「渦電流探傷試験、超音波探傷試験及び漏えい率試験に係る  
日本電気協会の規格の技術評価に関する日本電気協会への  
説明依頼事項(その1)」に対する回答(JEAC4203-2017)

令和2年12月4日  
(一社)日本電気協会  
原子力規格委員会

3. JEAC4203-2017「原子炉格納容器の漏えい率試験規程」に関する説明依頼質問

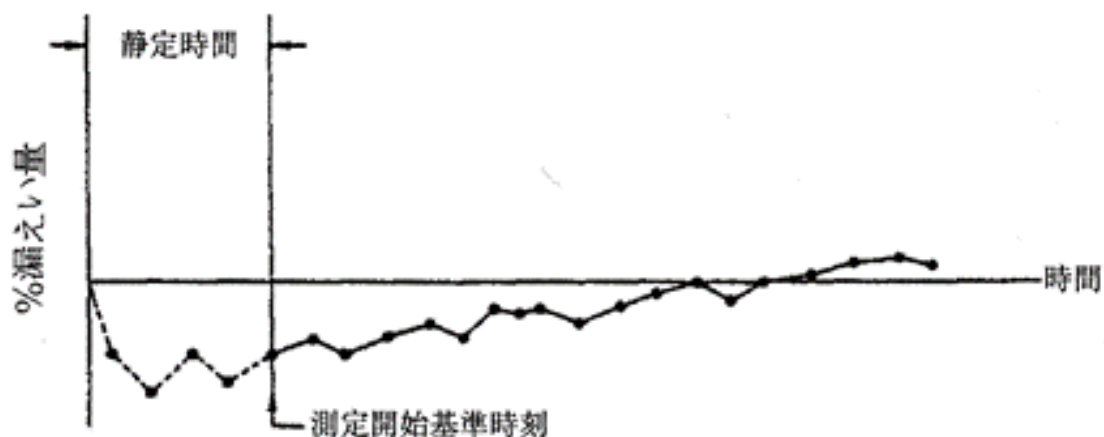
2) 「3.1.2.3 平均漏えい率及び信頼限界」及び「3.2.2.3 平均漏えい率及び信頼限界」に規定する%漏えい量  $Q$  の式は、回帰直線に切片を有する  $Q=a+bH$  の形式です。測定開始基準時刻からの%漏えい量  $Q$  を求める時、測定開始時は  $Q=0$  なので、 $a=0$  とした原点を通過する回帰直線  $Q=b'H$  としていない理由を説明してください。

また、3.1.2.3 項及び 3.2.2.3 項の (1) には「有意差がなければ、経過時間に対し無関係であり、バラツキの範囲で漏えい率は 0 である。」と規定していますが、一定の漏えいがあるという前提での試験に対してバラツキの範囲で漏えい率が 0 であるとするものの適切性について説明してください。

測定開始時は  $Q=0$  なので、最初のデータは原点上に位置します。この最初のデータが誤差やばらつきを含んでいる可能性があるため、回帰直線の切片  $a$  を考慮しています。

本規定では、分散分析により要因(経過時間)と観測データ(%漏えい量)との間の有意性の有無を検定しています。分散分析とは、観測データ(ここでは%漏えい量)における変動を誤差変動と各要因(ここでは経過時間)およびそれらの交互作用による変動に分解することによって、要因および交互作用の効果を判定する、統計的仮説検定の一手法です。観測データ(%漏えい量)が経過時間に対して有意差がなければ、観測データ(%漏えい量)の変動は経過時間に対して無関係であり、誤差変動によって変動していることとなります。したがって、漏えい率(%漏えい量の時間変化)は 0 であると判定します。

図 5)-1. %漏えい量測定結果

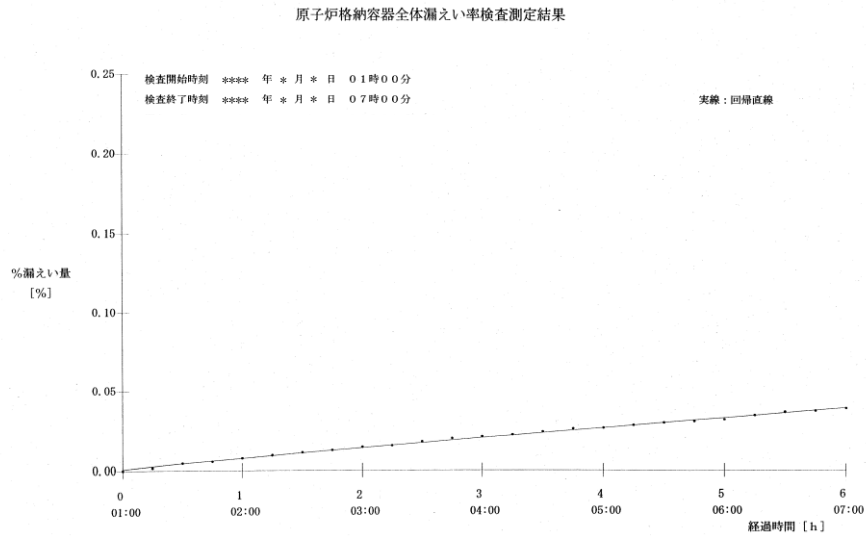
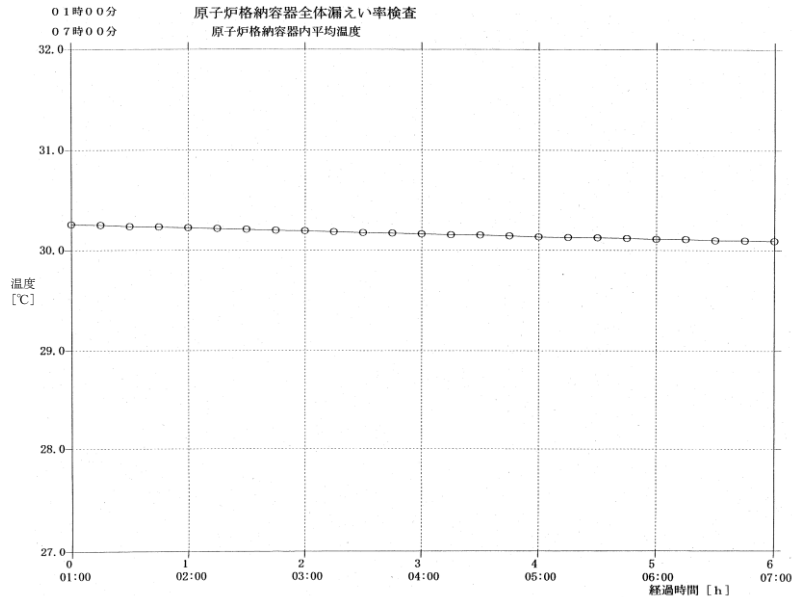
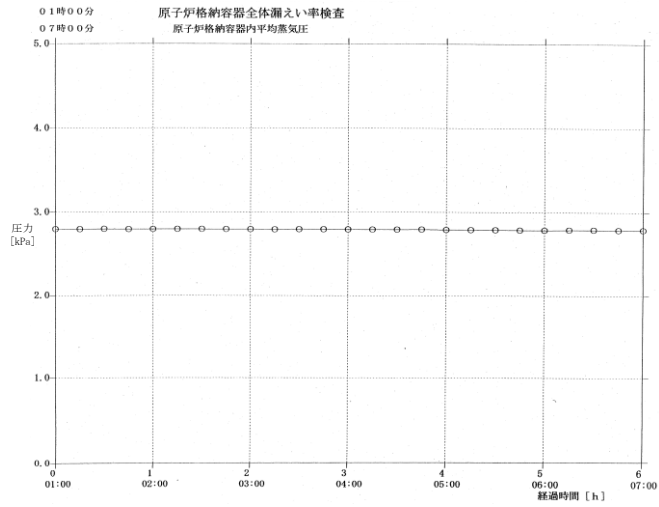
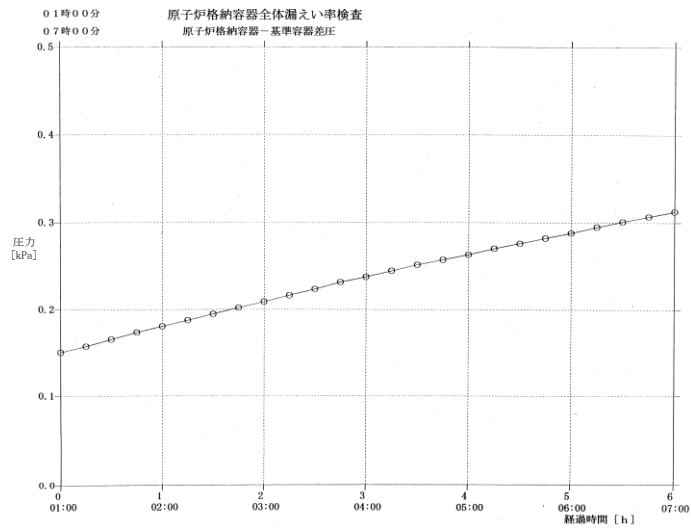
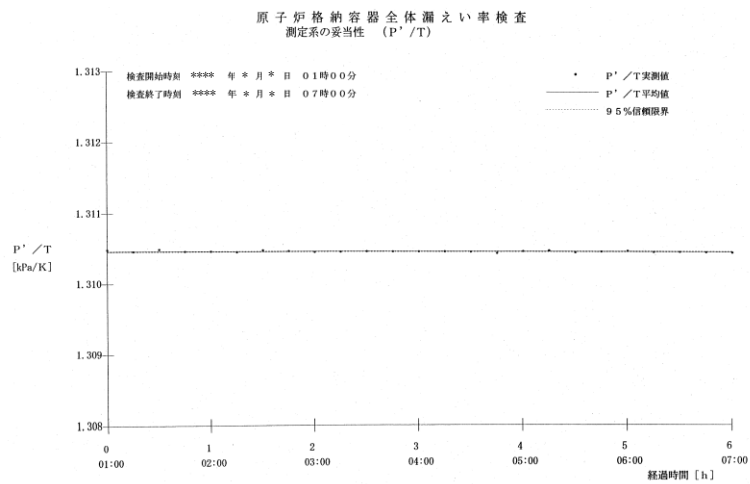
5) 「3.2.4.4 測定系の妥当性の確認」において、「試験開始時点よりの%漏えい量、平均温度、蒸気圧及び差圧をグラフにプロットする」に対応した図を示し、説明してください。

図 5)-1~5 に各測定結果プロット図の例を示す。  
 プロット結果より、前後のデータを比較することで時系列データのばらつきに特異な変化がないことを確認することで妥当性を確認している。

図 7)-1.計測器配置例

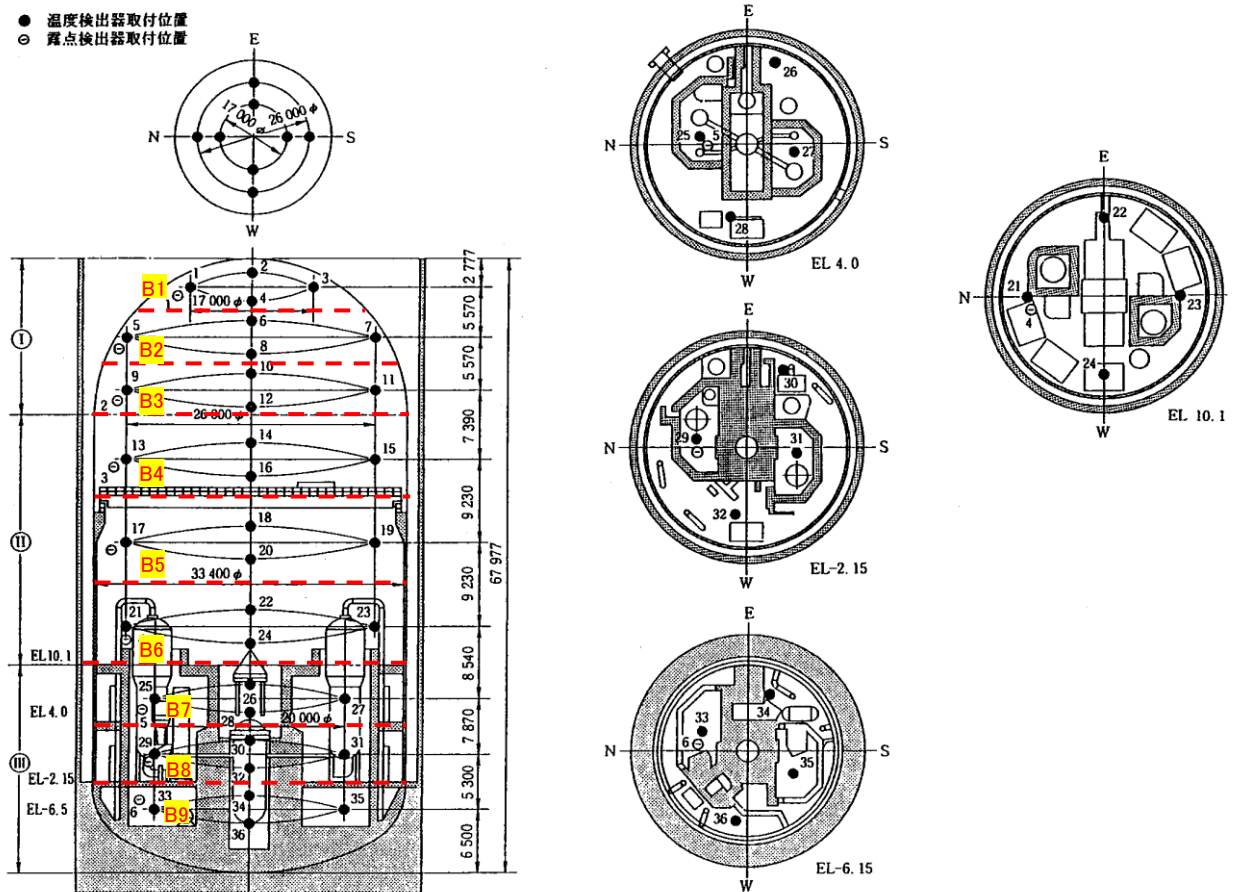
7) 「3.1.4.5 データ処理」において、原子炉格納容器内温度、露点温度については器差補正を行い、加重平均により測定時刻ごとの平均値を算出すると規定しています。このうち、加重平均の方法について説明してください。

PWR 原子炉格納容器内は体積が大きく、エリア毎の温度差も大きくなる場合があります。このため温度計測は、格納容器を高さ方向に仮想断面にてブロック分割(B1~B9)させ、分割断面毎に温度計測を行っています(図 7)-1 参照)。また、格納容器内には様々な設備が存在しており、分割断面毎に空間の欠損を考慮した体積(自由体積)から加重係数(格納容器全体を1とし、各ブロック毎に割り振った係数)を算出し、この数値を計測した値に積算し、最終的な評価用の加重平均を算出しています。(13P 集計表【サンプル】参照)

なお、図 7)-1 にて示す ”B9”ブロックにおいて、格納容器中央部の原子炉容器下部は、温度計取付位置としていません。図中 EL.-6.15 断面にて示す通り、空間容積の割合から B9 ブロック全体として原子炉容器下部の影響は小さいため、現状計測している箇所の温度にて B9 ブロックの平均温度としては問題なく計測出来ているものと考えます。

図 4.4.1 エアロック漏えい率試験概念図例

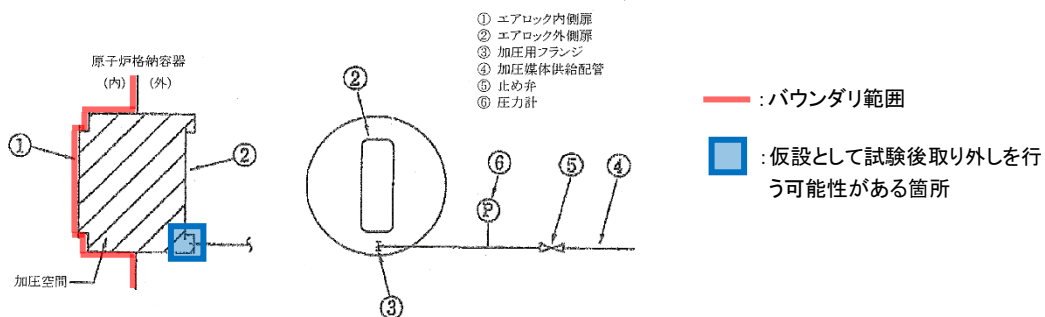
8) 局部漏えい率試験の概念図例(図 4.4.1～図 4.4.7)には本設と仮設が混在して示されています。仮設の範囲を示してください。また、仮設の範囲に原子炉格納容器バウンダリが含まれる場合の仮設材撤去後のバウンダリ健全性確認方法を説明してください。

局部漏えい率試験の図4.4.1～図4.4.7は試験の概念図例を示すものであり、本設と仮設の区別は各プラントによっても異なるケースが想定されることから、明確に示していませんが、仮設の範囲は原子炉格納容器バウンダリには含まれません。
